品番	HH0708S	品名	カバー	1 / 3
----	---------	----	-----	-------

衛生陶器補修品互換性情報 No. E0026

件名 タンク整流ジャバラについて

タンクふた底の違い

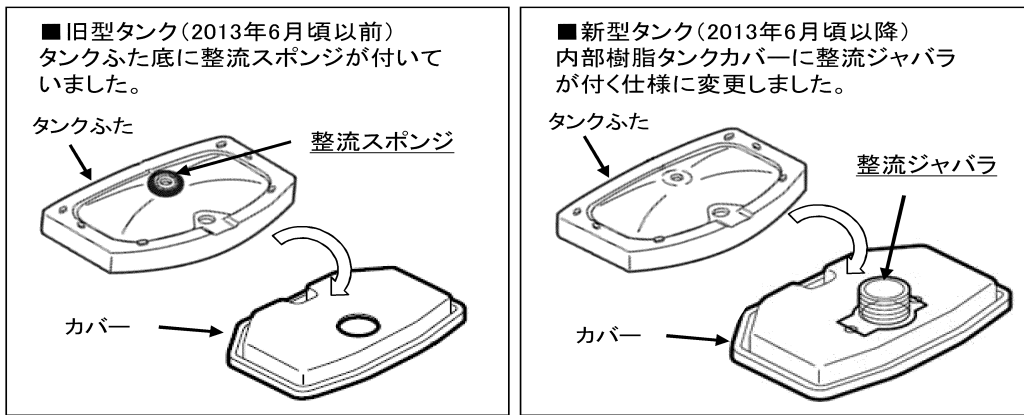
■対象製品のタンクふたには、ふた底に整流スポンジが付いているものと、付いていないものがあります。2013年6月頃から順次整流ジャバラ式に切り替えられています。(タンクふた、カバーは製品により形状が異なります)

- 現行製品は整流ジャバラ式に切り替わっていますので、整流スポンジは付いていません。
- 現在のタンクふた、陶器タンク一式、内部樹脂タンク一式、内部樹脂カバーのみの補修品には、整流ジャバラが付いていますので、補修の際、タンクふた底に整流スポンジが付いていた場合は、はがして整流ジャバラ式に切り替えてください。
- 整流スポンジを付けたまま、整流ジャバラ仕様のカバーを付けると、ふたが浮いてがたつきや漏水の原因となりますので、必ず整流スポンジは、はがしてください。
- 既に整流ジャバラが付いている製品に対して、補修品を手配すると整流ジャバラがだぶる場合があります。その場合は破棄ください。

タンクふた底に整流スポンジが付いている場合は、はがしてこのカバーを使用ください。
